# 発電用原子炉施設に係る特定機器の設計の 型式証明申請 (審査会合コメント回答)

2023.3.3  
日立造船株式会社

図2 LMPで整理された応力－定常クリープ速度プロット

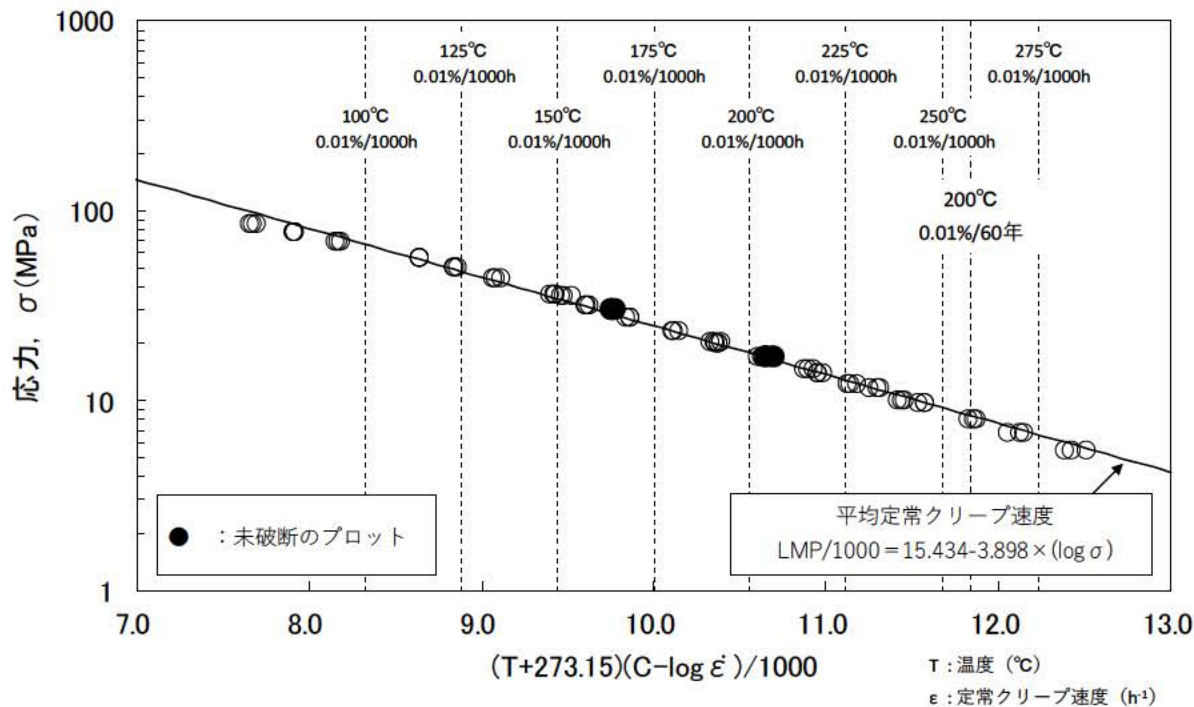
過時効熱処理条件の設定にラーソン・ミラー・パラメータを適用しているが、その妥当性を示すこと。

アルミニウム合金を含む金属の相変態、析出時効硬化、回復、再結晶など熱処理に関連する現象における拡散の役割は大きく、拡散のしやすさを表す**拡散係数の温度依存性は、理論的または実験的にもアレニウスの関係に従う**と言われている。[1]

ラーソン・ミラー・パラメータ（以下「LMP」という）は、反応速度論に基づく**アレニウスの式から導出される温度と時間を一つのパラメータで整理する方法**であり[2]、クリープ試験などで頻繁に用いられている。

クリープ試験における高温定常クリープ速度は、格子拡散の活性化エネルギーと密接な関係を有しており[3]、**格子拡散がアレニウスの関係に従う**ことから、クリープ試験はLMPを用いて整理することができる。

図2に示す応力-定常クリープ速度プロットは、LMPで整理した予測線とよく一致しており、LMP、つまり**アレニウスの関係に従うことが明らか**である。

したがって、アルミニウム合金の固溶、析出などの熱処理に関連する拡散に係る化学反応においてアレニウスの式の適用は妥当であり、**過時効熱処理条件の設定にLMPを適用することができる**。

図3 Alの自己拡散係数およびAl中における不純物元素の拡散係数[6]

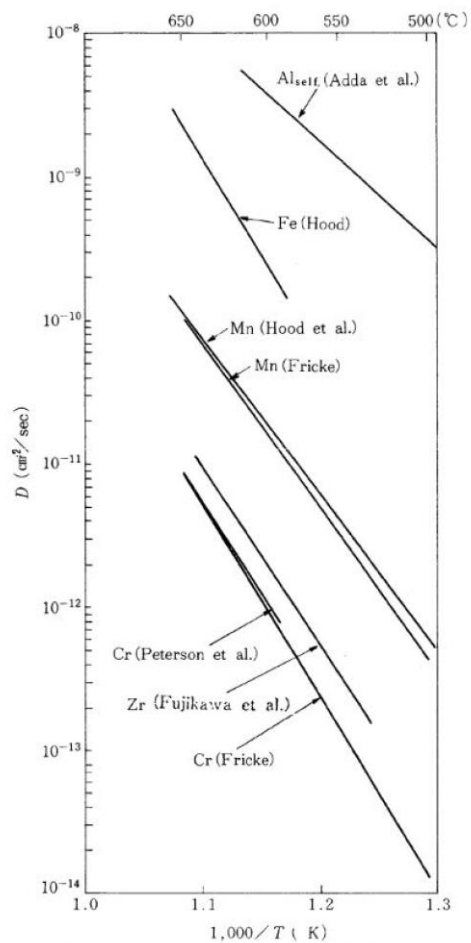
設計貯蔵期間の保持されたバスケット用材料におけるMn系分散相の粗大化が過時効熱処理で模擬できることを説明すること。

過時効熱処理条件は前述のLMPに基づいて設定しており、**過時効熱処理によるMn系分散相の粗大化の模擬は妥当である。**

金属間化合物の粗大化は、化合物を構成する元素のなかで**拡散係数が最も小さい元素に律速されると**考えられる。

Mn系分散相はAl、Fe、Mnで構成されており( $Al_6(Fe,Mn)$ )、分散相を構成する元素の中で**Mnの拡散係数が最も小さい。** 図3に各元素の拡散係数を示す。

表 1 より、Mnの拡散距離は、設計貯蔵期間の熱ばく露よりも過時効熱処理した方が大きいことが分かる。  
 したがって、拡散距離の観点からも設計貯蔵期間を経たHZ-A3004-H112のMn系分散相の粗大化は、  
**過時効熱処理で保守的に模擬できており、妥当である。**

図4 Al-2.7%Zn-3.2%Mg-0.2%Cu合金を150℃で60,000sec時効したTEM組織[7]

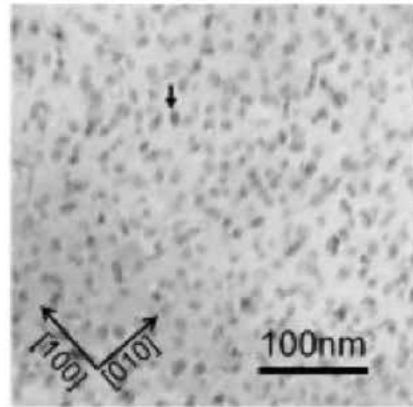
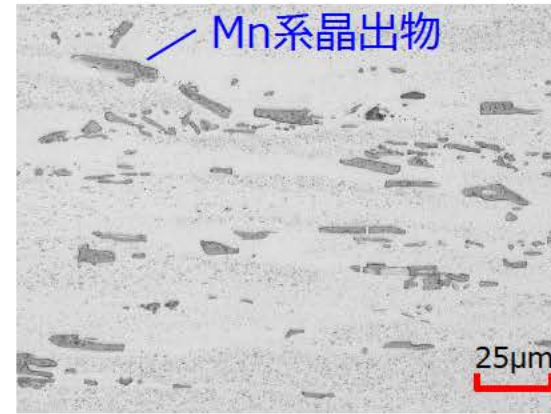
HZ-A3004-H112において設計貯蔵期間にT相(AlCuMgZn)が析出することによる強度への影響を定量的に示すこと。

- ・図4はAl-Zn-Mg-Cu合金のTEM組織[7]の例を示し、析出物の大きさは数nmである。（HZ-A3004-H112のミクロ組織観察からMn系晶出物の大きさは25 $\mu$ m程度 図5参照）
- ・表2に示す通り、HZ-A3004-H112では文献よりも不純物元素の添加量が少ないため、T相の体積率は文献よりも小さくなる。

析出するT相は、Mn系晶出物と比較してサイズが小さく、脆化に対する影響も小さいと考えられることから、**T相の析出に伴う脆化に対して特別な考慮は不要**である。

多量の不純物元素が添加された合金においても、析出物の大きさは**数nm**である。

Mn系晶出物の大きさは約**25µm**である。
